Solicitud de verificacion de coordenadas del proyecto Granja Acuicola

FECHA: 30 DICIEMBRE DE 2024
PROYECTO: "ESTABLECIMIENTO Y OPERATIVIDAD DE GRANJA ACUICOLA"
PROMOTOR: EAST ONE TRADING PANAMA S.A.
CATEGORÍA: I EXPEDIENTE: DRPM-IF-189-2024
PROVINCIA: PANAMA
DISTRITO: PANAMA
CÓRREGIMIENTO: PACORA
TÉCNICO EVALUADOR SOLICITANTE: MAYSIRIS MENCHACA
DIRECCIÓN REGIONAL DE: PANAMA METROPOLITANA

Panamá, 20 de enero de 2025
DRPM- 052-2025

Tenemos el agrado de dirigirnos a usted, para informarle que de acuerdo con lo establecido en el artículo 62, del Decreto Ejecutivo 1 de 1 de marzo de 2023, modificado por el Decreto Ejecutivo 2 de 27 de marzo de 2024, es preciso solicitarle información aclaratoria al Estudio de Impacto Ambiental categoría I, del proyecto denominado **ESTABLECIMIENTO Y OPERATIVIDAD DE GRANJA ACUICOLA**, promovido por la sociedad **EAST ONE TRADING PANAMA S.A.** en los siguientes puntos:

Adj: Mapa
DEF/Plaopgcl/g

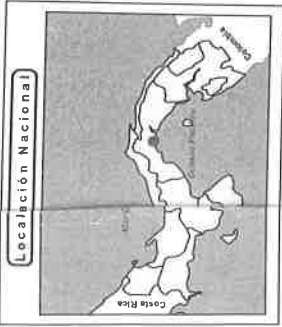
En respuesta a la solicitud del día 30 de diciembre de 2024, vía correo electrónico, donde se solicita generar una cartografía que permita determinar la ubicación del proyecto de Estudio de Impacto Ambiental, categoría I, denominado **Establecimiento y operatividad de granja acuícola**, le informamos lo siguiente:

Con los datos proporcionados se generó dos datos puntuales (Pozo, Tanque séptico) y dos (2) polígonos denominados: Polígono con una superficie (0 ha + 5,986.5 m²), Polígono del terreno con una superficie (0 ha + 5,774.5 m²); los mismos se ubican fuera de los límites del Sistema Nacional de Áreas Protegidas (SINAP).

De acuerdo con la Cobertura Boscosa y Uso del Suelo, año 2021, se ubican en la categoría de “Pasto” y según la Capacidad Agrológica, se ubica en el Tipo III (Arable, severas limitaciones en la selección de las plantas, requiere conservación especial o ambas cosas).
